ZP.271.1.11.2020

**Wyjaśnienie Nr 1  
do specyfikacji istotnych warunków zamówienia**

**Dotyczy:** przetargu nieograniczonego pt. „Budowa ciągu pieszego w Narewce na odcinku od DW687 do osiedla mieszkaniowego” nr ogłoszenia w BZP 769464-N-2020 z dnia 21-12-2020.

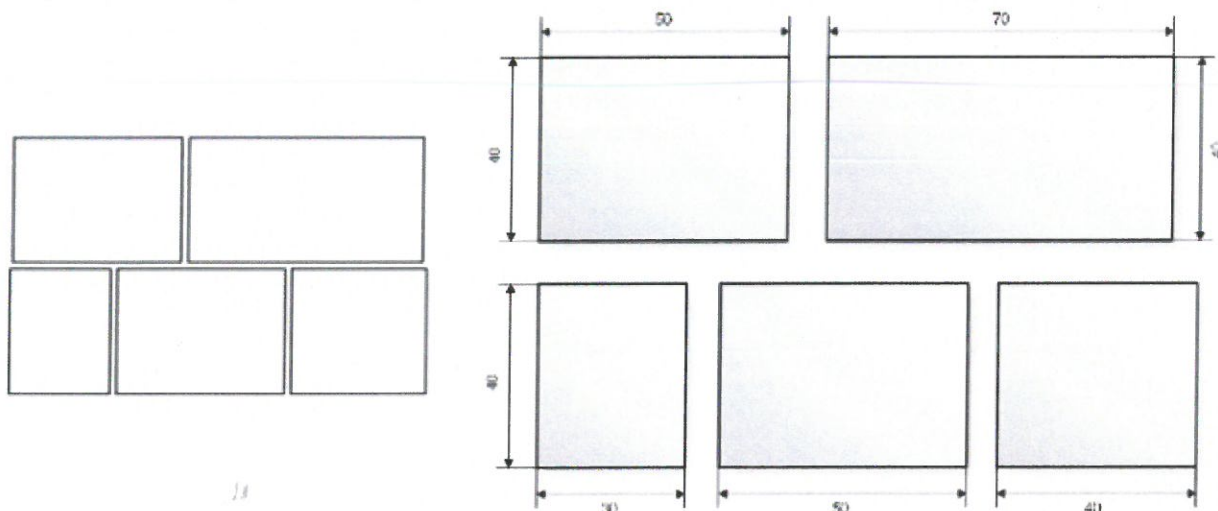
„Zwracamy się z pytaniem dotyczącym pozycji 2.2.2.1 „Chodniki z wielkoformatowych płyt betonowych o zróżnicowanych wymiarach grubości 8 cm na podsypce cementowo-piaskowej 1:4 gr. 3 cm, spoiny wypełnione piaskiem”. Zapis w SIWZ D08.02.01 pkt. 5.5 „Płyty należy układać zgodnie ze wzorem z dokumentacji projektowej” – Prosimy o udostępnienie wzoru układania płyt wraz wymiarami. Jednocześnie prosimy o podanie wymaganego koloru i struktury.”

Zamawiający udostępnia wzór układania płyt wraz z wymiarami (40x50, 70x40, 40x30, 40x50, 40x40 cm). Kolor należy uzgodnić z Zamawiającym na etapie realizacji zadania. Struktura płyt – gładka, bez fazowa.
